GPS roll-over joulukuussa 2020

Seuraava GPS roll-over on tulossa 20. joulukuuta 2020 ja se vaikuttaa seuraaviin Furuno-laitteisiin:

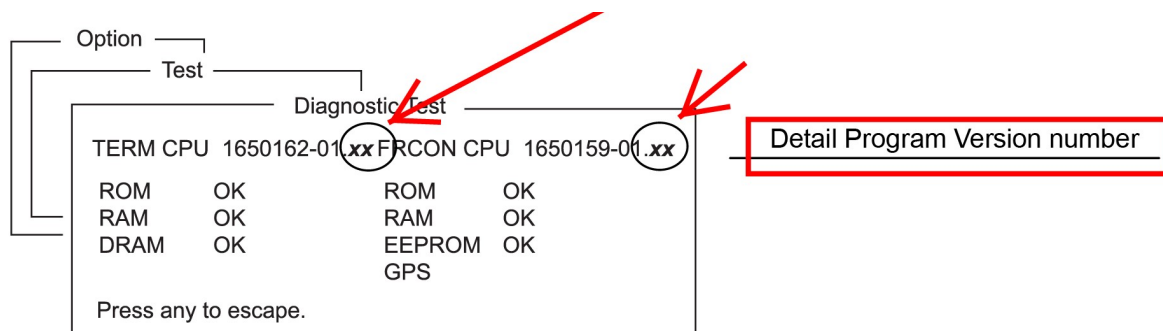
Taulukossa on kuvattu oireet, joita saattaa esiintyä roll-overin jälkeen.

Laitteen malli	Oireet
FELCOM15/16 S/N:t alle 3533-9371 FELCOM16 S/N:t alle 3534-2756	Roll-over ei vaikuta kommunikoinnin toimintaan, mutta seuraavia oireita saattaa ilmetä: <ul style="list-style-type: none"> Päivämäärä ei päivity automaattisesti. Jaksottaisten raportointien sijaintipäivämäärien ajankohdat ovat virheellisiä koskien SSAS raportteja ja VMS dataraportteja (5/19/2002).
FELCOM70	Roll-over ei vaikuta kommunikoinnin toimintaan, mutta Inmarsat F - palvelu päättyy 30.11.2020.
FA-100/R	Roll-over ei vaikuta kommunikoinnin toimintaan, mutta AIS-laitteen sisäisen järjestelmän päivämäärät ovat virheellisiä (sisäinen GPS, oman aluksen dynaamisen tiedon näyttö, lähetettyjen ja vastaanotettujen viestien lokitiedot, hälytysloki ja virta päälle/pois loki).
GP-310B S/N:t alle 3453-5687	Laite ei laske paikkatietoa.

- Päivitä FELCOM15/16 ohjelmisto versioon 3.11 tai 5.05, riippuen RF CON -piirikortin mallista.
- Malleille AIS FA-100, F77 FELCOM-70, Non-IMO GPS GP-310B suositellaan laitteen vaihtamista uuteen.
